リコール届出番号	外 1066	リコール開始日	平成 15 年 12 月 4 日
不具合の部位（部品名）	制動装置		
基準不適合状態にあると認める構造、装置又は性能の状況及びその原因	ブレーキパイプの固定方法が不適切なため、走行時の振動等により当該パイプとステアリングギアボックス固定ブラケットとが干渉するものがある。そのため、当該パイプの防錆皮膜が剥がれて腐食し、最悪の場合、当該パイプが損傷してブレーキ液が漏れ、制動力が不足するおそれがある。		
改善措置の内容	全車両、ブレーキパイプを点検し、損傷のあるものはブレーキパイプを新品と交換し、損傷のないものは防錆処理を行う。 全車両、ブレーキパイプに固定器具を取り付ける。

## 改善箇所説明図

### 基準不適合発生箇所

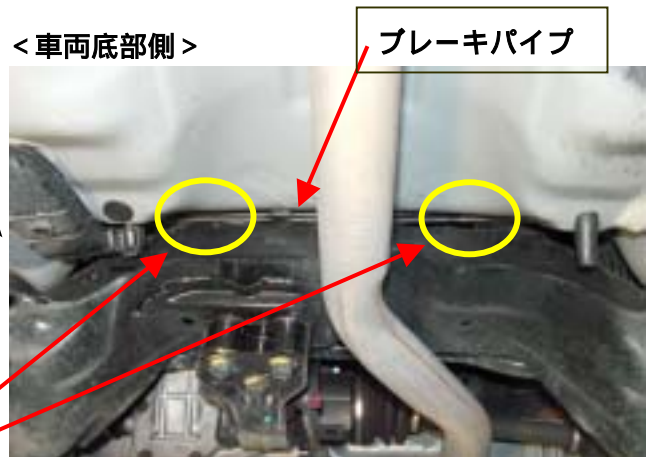
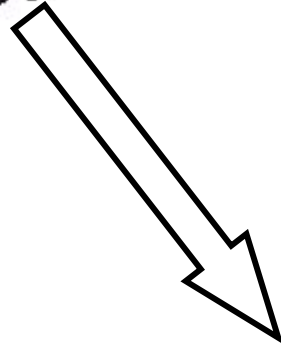
ブレーキパイプの固定方法が不適切なため、走行時の振動等により当該パイプとステアリングギアボックス固定ブラケットとが干渉するものがある。そのため、当該パイプの防錆皮膜が剥がれて腐食し、最悪の場合、当該パイプが損傷してブレーキ液が漏れ、制動力が不足するおそれがある。
